K断層 薄片試料観察(H24-A-11 深度11.81m)

3. K断層

性状一覧表(9/12)

トレーサビリティの確保に伴う修正箇所一覧表

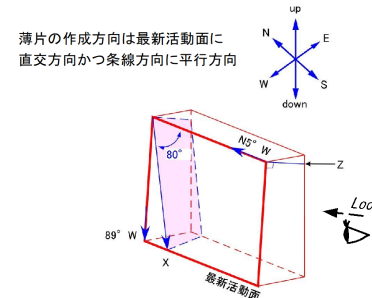
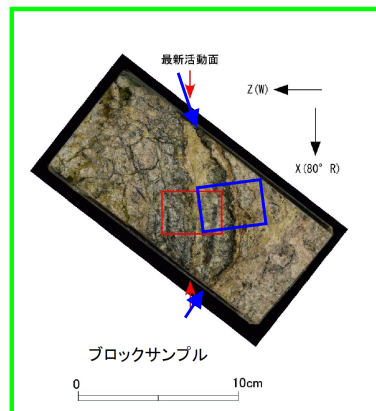
- ブロックサンプルに示していた最新活動面を示す赤矢印の位置を修正する。
- 薄片試料作製位置を示す赤枠の位置を修正する。(なお、薄片観察は、正しい最新活動面の位置で行われていた。)

現記載: 赤矢印, 赤四角  
 修正後: 青矢印, 青四角

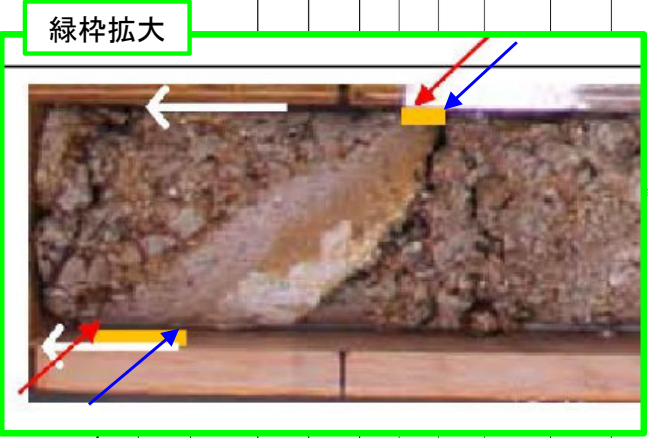
- 性状一覧表に掲載していたコア写真において, 最新活動面の位置を示す赤矢印の位置を修正する。

赤矢印: 現記載  
青矢印: 修正後

### 非モデル化破碎部 薄片試料観察(H24-D1-1 深度93.20m)

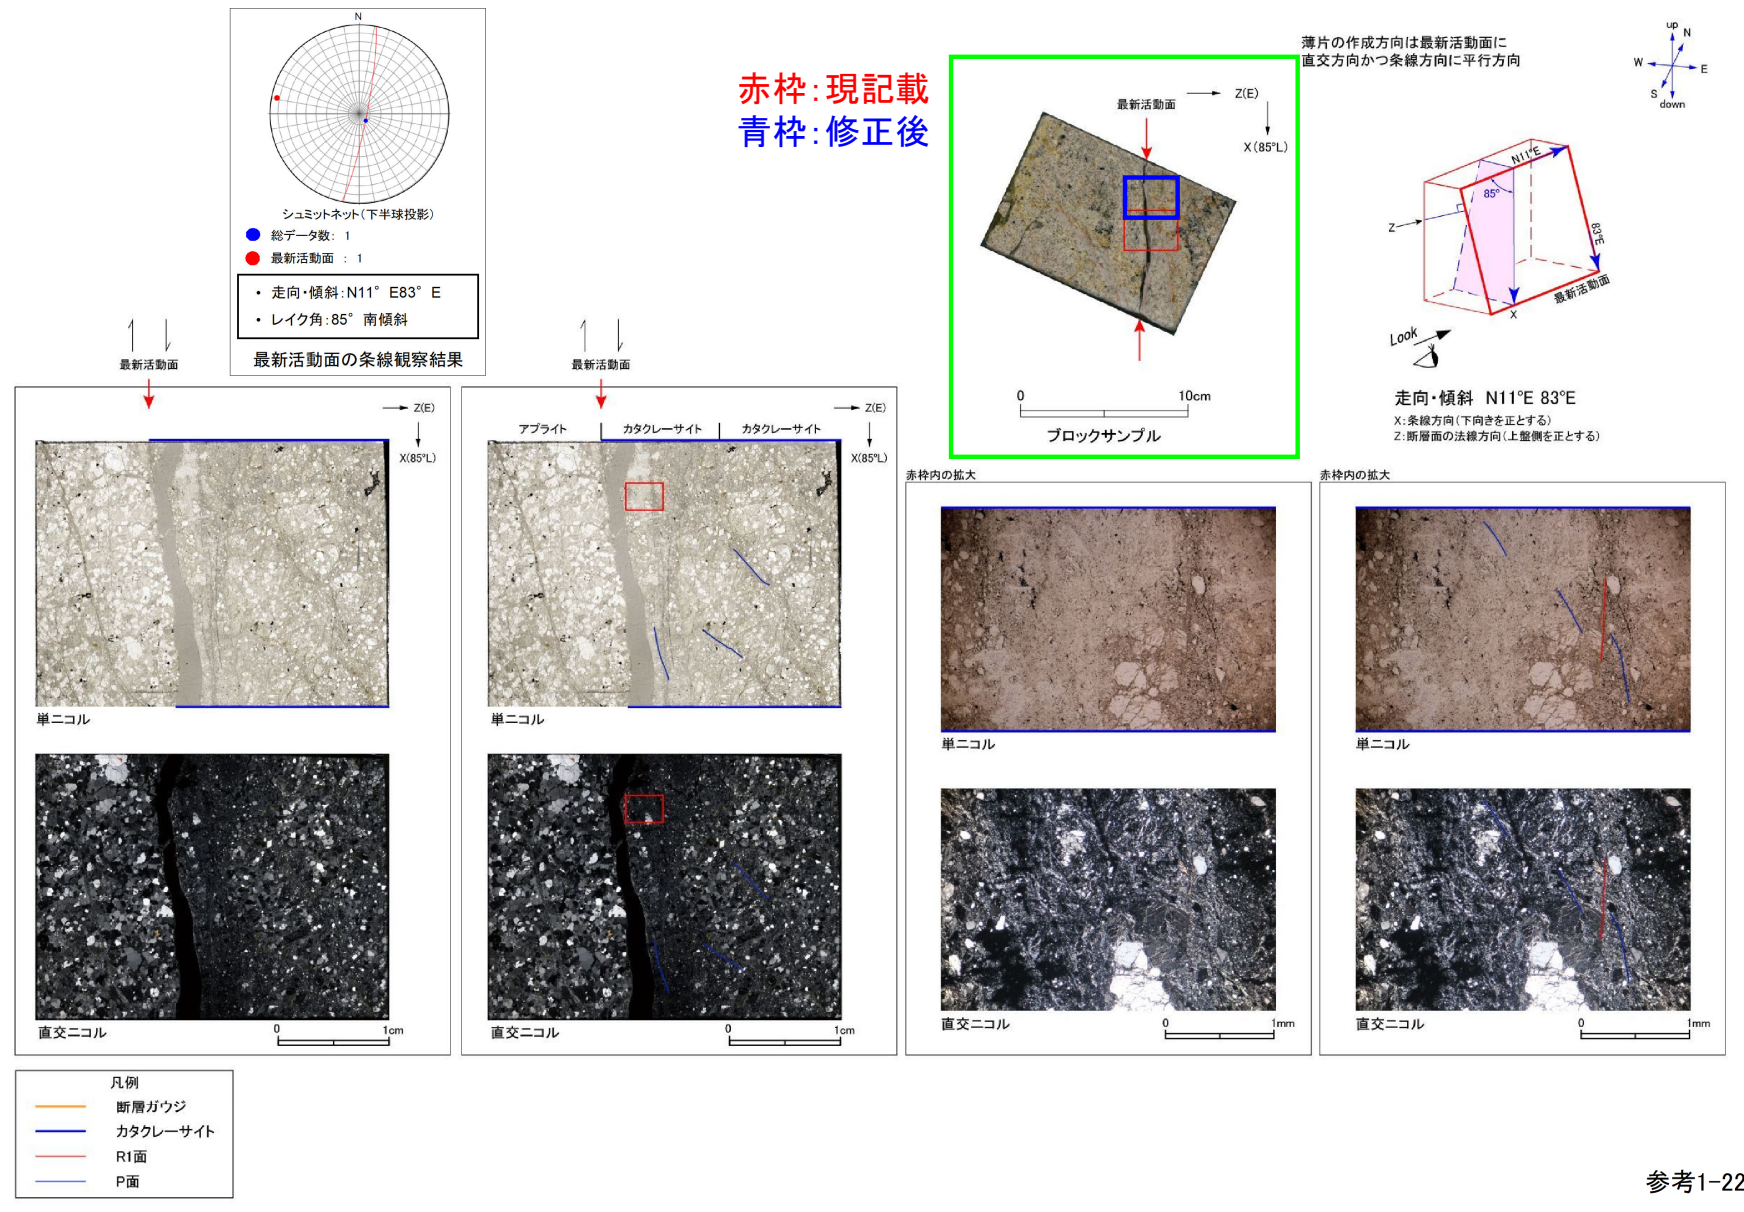
- ブロックサンプルに示していた薄片試料作製位置を示す赤枠の位置を修正する。(なお、薄片試料は、正しい位置(青枠)で作製されていた。)

### 非モデル化破碎帯 薄片試料観察(H24-B14-2 深度47.40m)

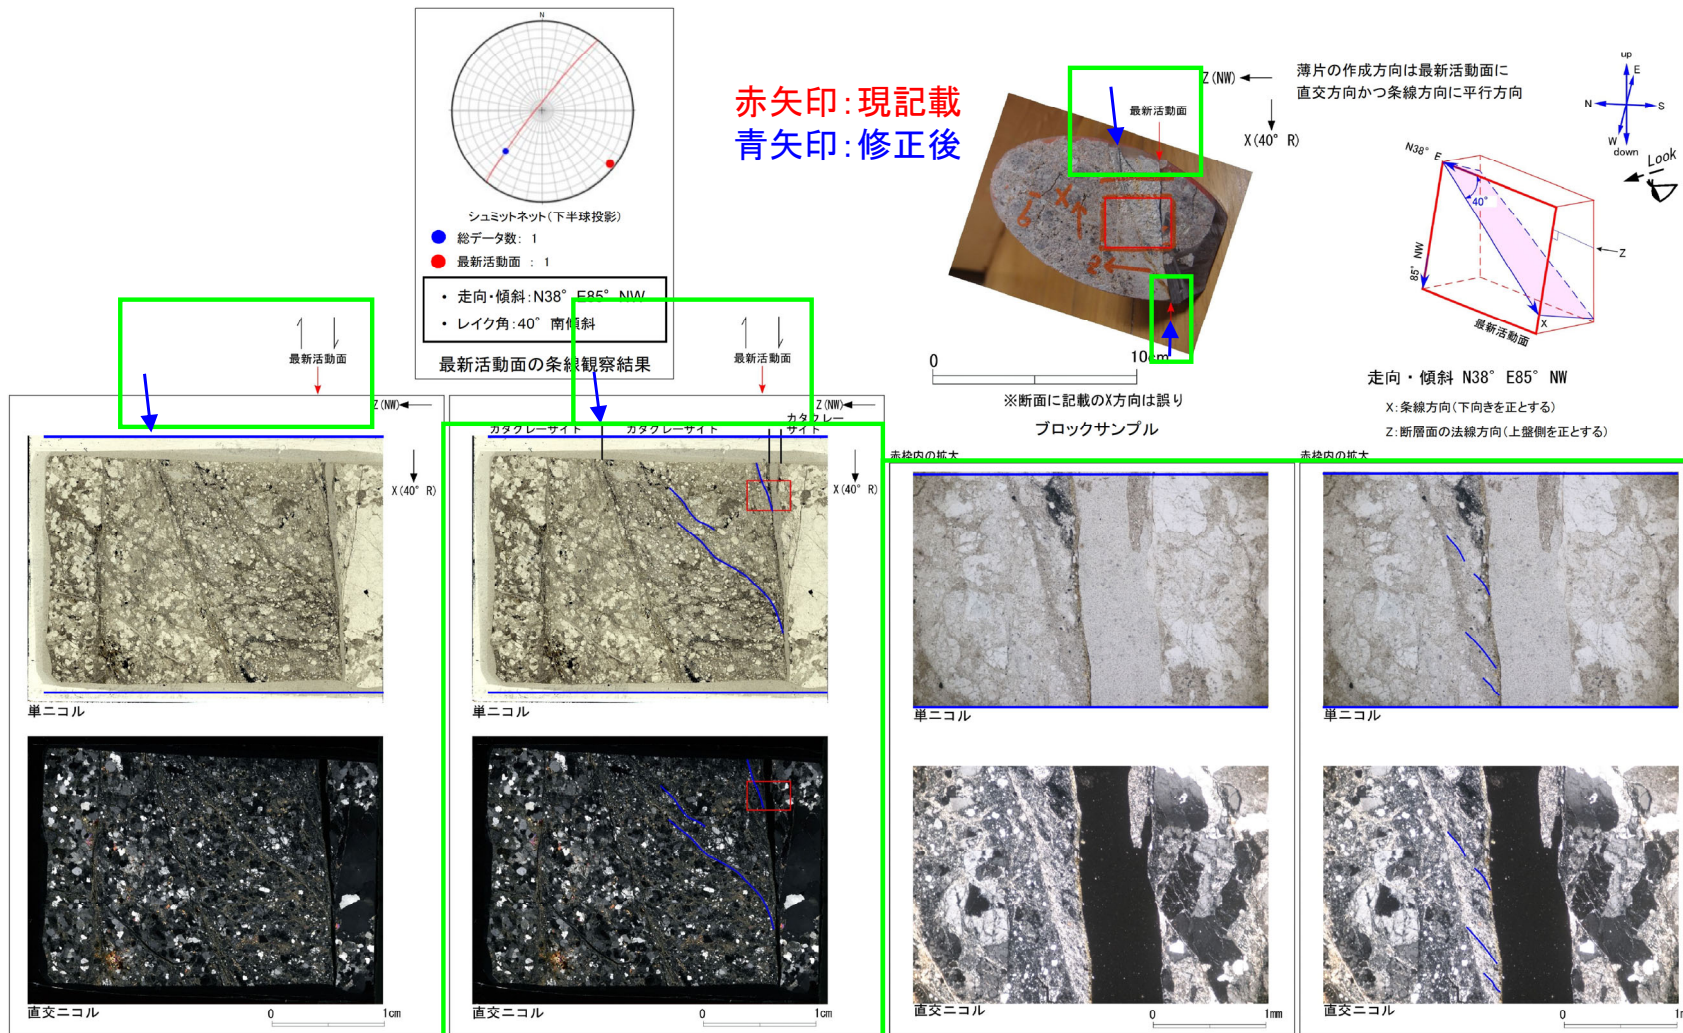
- ブロックサンプルにおいて, 最新活動面を示す赤矢印と, 薄片写真に表示していた最新活動面を示す赤矢印の位置を修正する。
- 薄片試料は正しい最新活動面の位置を含んで作製されていることから, 最新活動面沿いを再観察し, 観察結果を審査資料に反映する。
